## リコール届出一覧表

リコール届出日：平成31年3月15日

# 改善箇所説明図

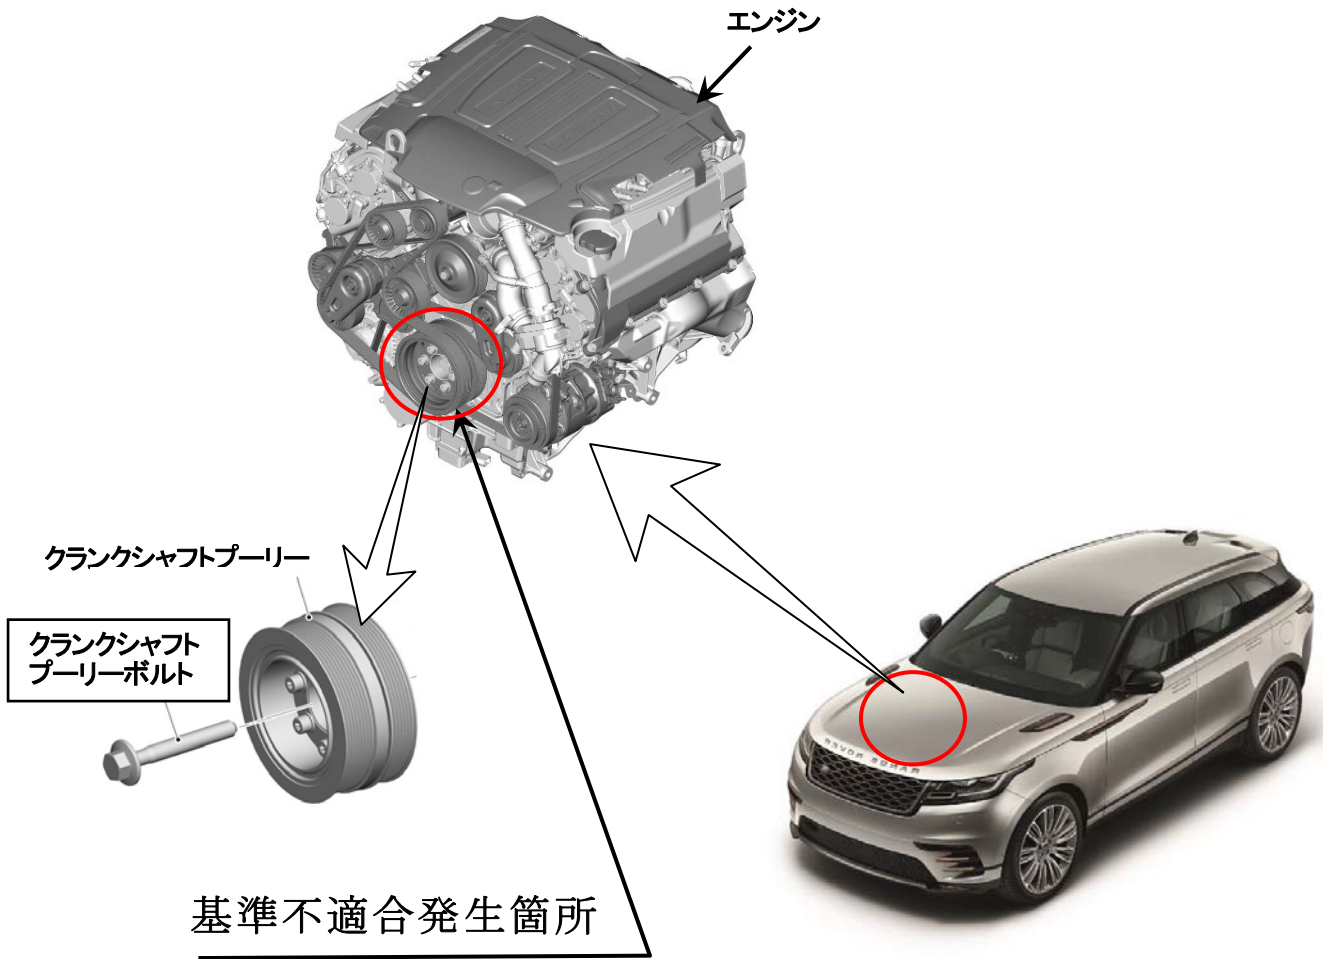
V型6気筒および8気筒エンジンにおいて、クランクシャフトプーリーボルトの表面仕上げが不適切なため、当該ボルトの強度が不足しているものがある。そのため、走行振動等により当該ボルトが破損し、クランクシャフトプーリーが外れ、警告灯が点灯し、最悪の場合、走行不能になるおそれがある。

全車両、クランクシャフトプーリー ボルトを良品と交換する。

識別：クランクシャフトプーリー ボルトに白ペイントを塗布する。
